○今回の潮位計に係る工事は、**既許可設備の機能・構成に影響のない範囲***で工事を進めている。

高浜発電所 潮位計の変更の概要 (1 / 2)

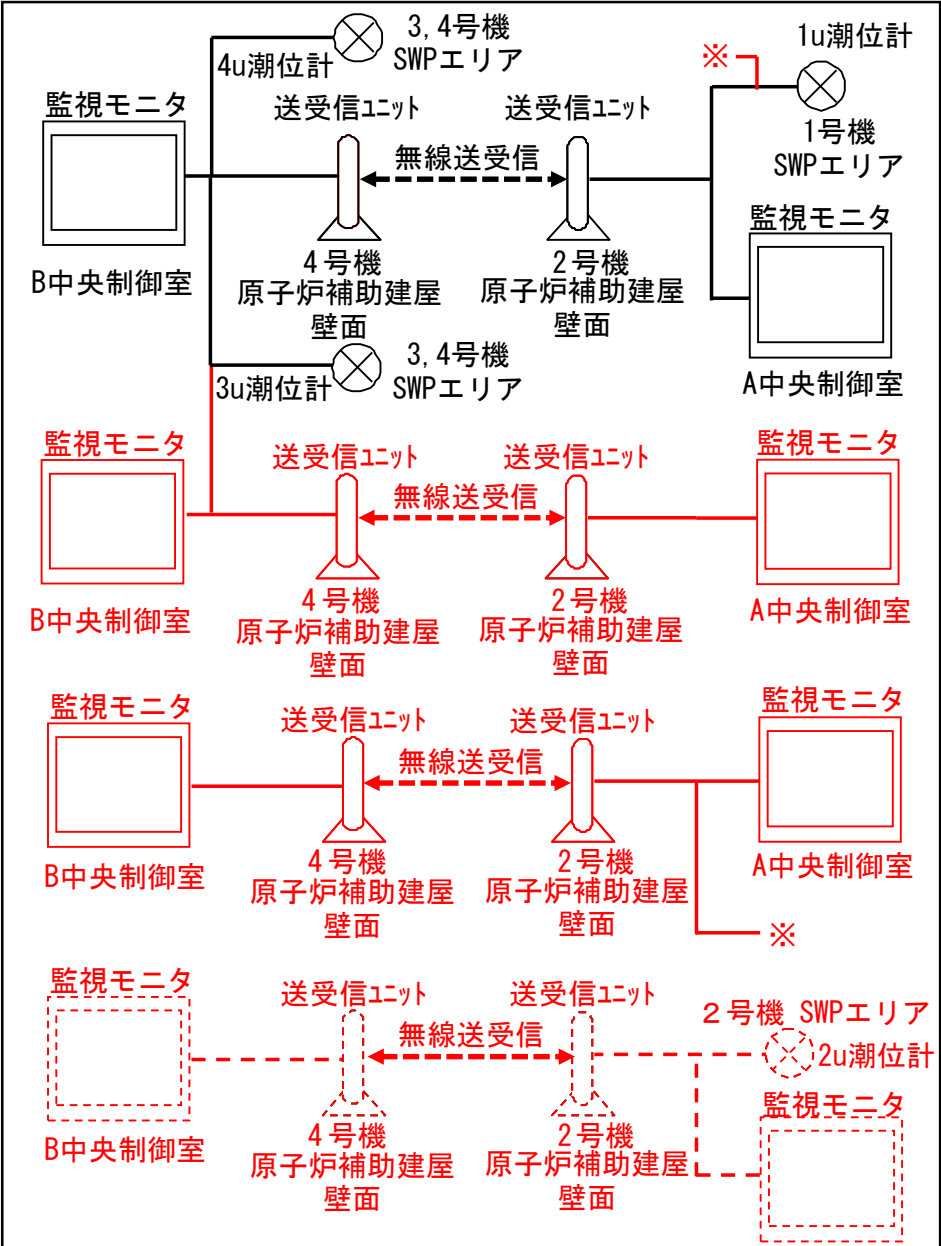
※：潮位計を構成する機器類のうち、既認可の範囲は、現段階でその系統構成・機能を一切変更していない。なお、既認可範囲の変更を伴う多重化／多様化のための系統独立化などは、工事計画認可後に実施し、その後、速やかに使用前事業者検査を申請・受検する。

<2019.5時点 (警報なし津波対応前) >

(注) 技術基準適合上は必須ではないが、自主的に送受信ユニットを用い、1,2号炉及び3,4号炉中央制御室にて他号炉の潮位を参照できるようにしている。

<~2020.6>

(注) 2019.5からの追加部分を赤で記載。
なお、赤点線部分は現状未設置。
